### MEMORANDO DSH -025-2025

ASUNTO: Informe de evaluación del EsIA del proyecto “MOVA”.

## INFORME TÉCNICO No. DSH- 07 -2022

REVISIÓN DEL EsIA DEL PROYECTO DENOMINADO  
“MOVA”

Figura 11. Ubicación del terreno en relación con los cuerpos hídricos del área

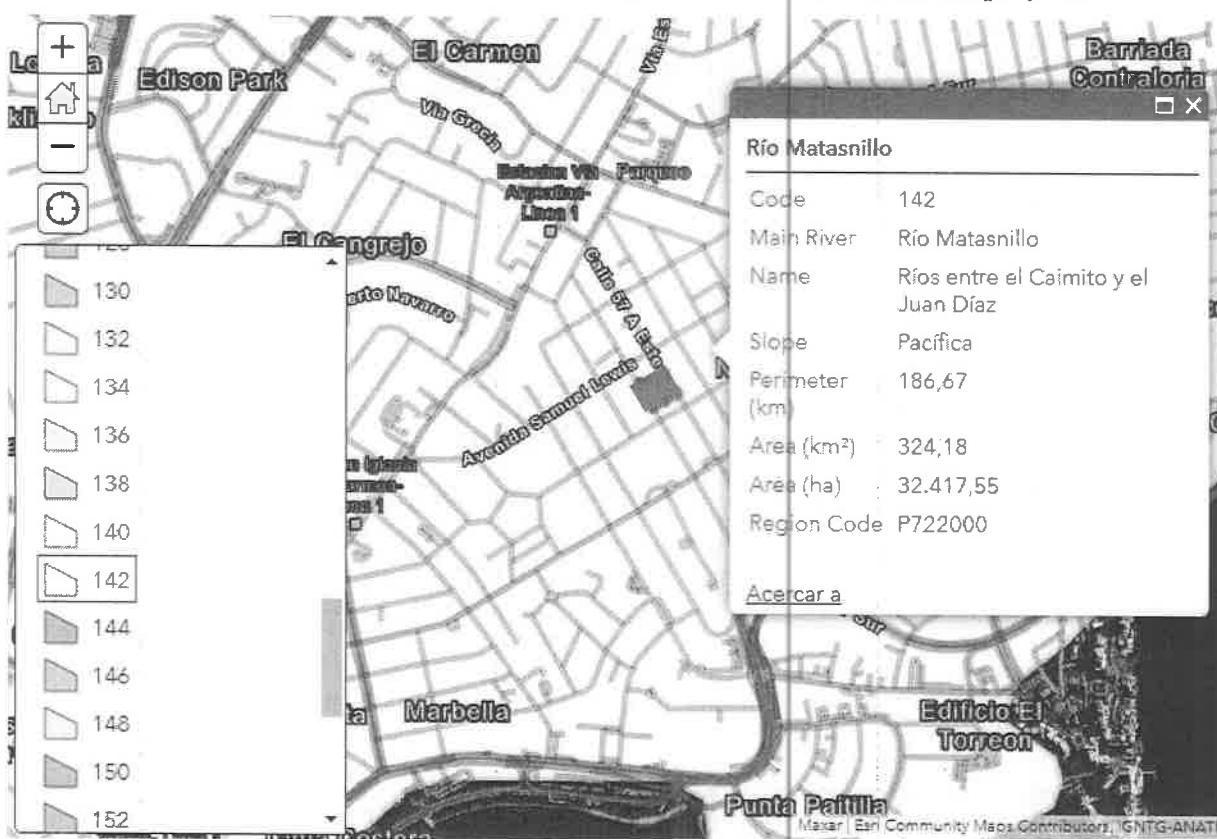
La Dirección de Seguridad Hídrica remite consideraciones fundamentadas en el área de competencia en relación al proyecto antes mencionado, y en mapa presentado por el promotor no se evidencia cursos hídricos a pagina 51 y 52 del EsIA, en el punto 5.6 Hidrología.

El promotor expresa en el punto 5.6 Hidrología del (EsIA) en fase de evaluación y análisis que no existen cuerpos de agua dentro del polígono del proyectos y que los cuerpos hídricos más cercanos se encuentran a una distancia de más de 300 metros.

Queremos manifestar que en el punto Hidrología el promotor expresa *que dentro del área del polígono del proyecto no existen cursos hídricos*

\* En el punto 5.6 Hidrología En el polígono del proyecto no hay cuerpos hídricos. No se evidencian fuentes hídricas dentro del polígono donde se desarrollará el proyecto.
